# 三亚海棠湾国家海岸休闲园区控规HT07-04-04地块规划修改论证

## ■ 项目概况

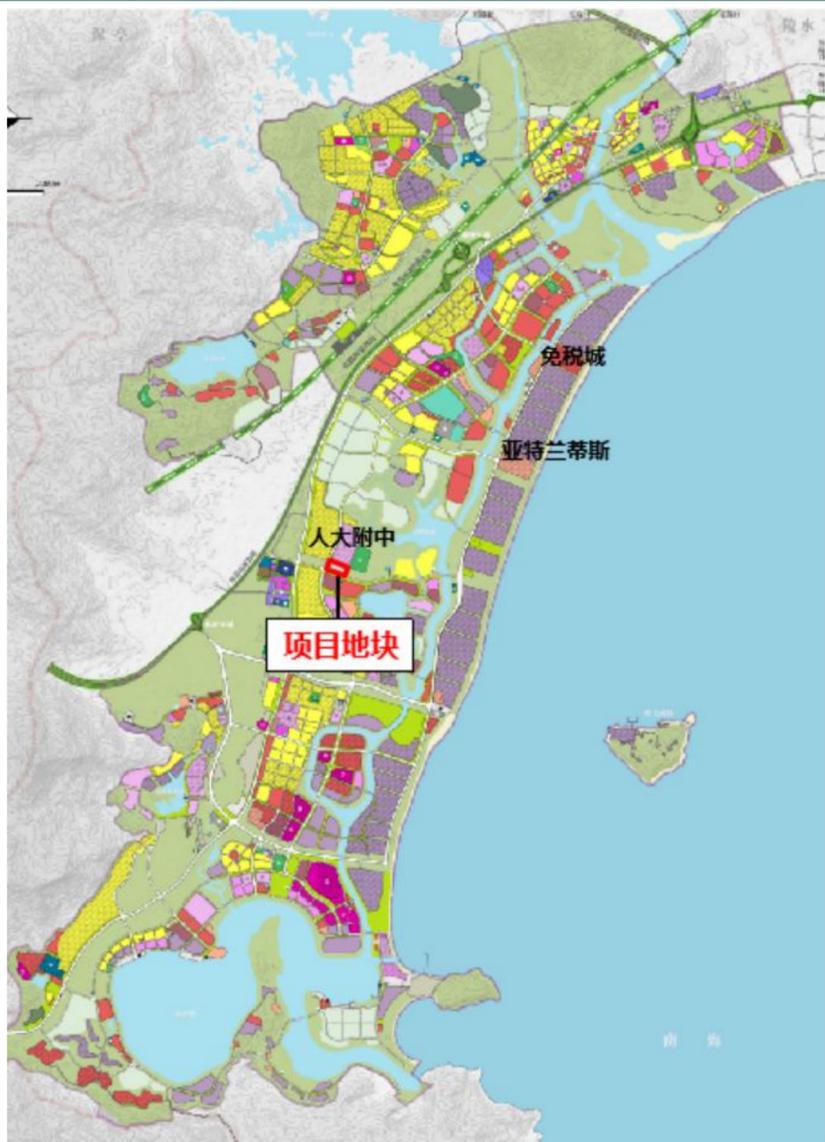
2、规划修改前：均为农林用地；

HT07-04-04地块：规划用地性质为公园用地（代码：1401）：面积约73.46亩，容积率 $\leq 0.03$ ，建筑密度 $\leq 3\%$ ，建筑限高9米，绿地率 $\geq 65\%$ ，配套停车位800个（含地上地下，以地下为主）
